INFORMAÇÃO TÉCNICA N° 391

MODELOS: SG-450 (AS-450)

ASSUNTO: PROCEDIMENTO PARA ELIMINAR A VIBRAÇÃO DAS CAIXAS ACÚSTICAS.

Figura 4

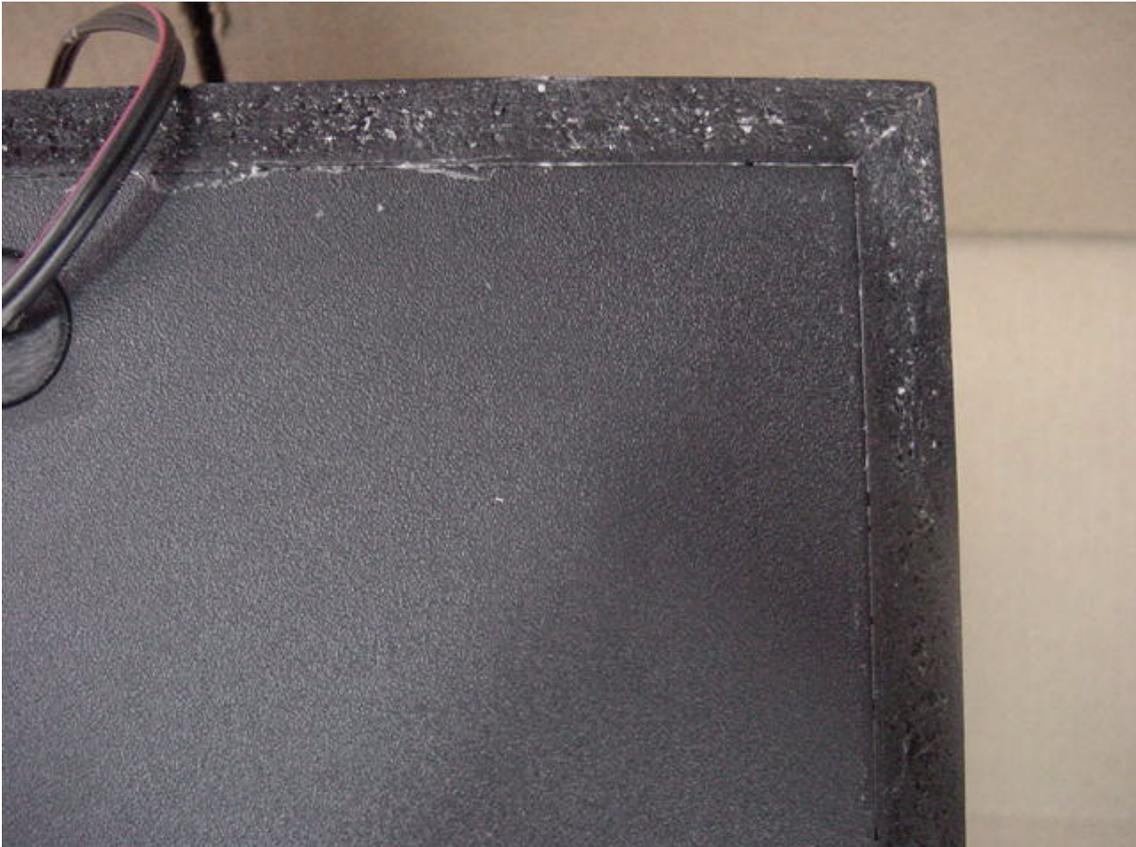
4 – Deixe a cola secar, até a mesma se tornar transparente. (figura 4 e 5)
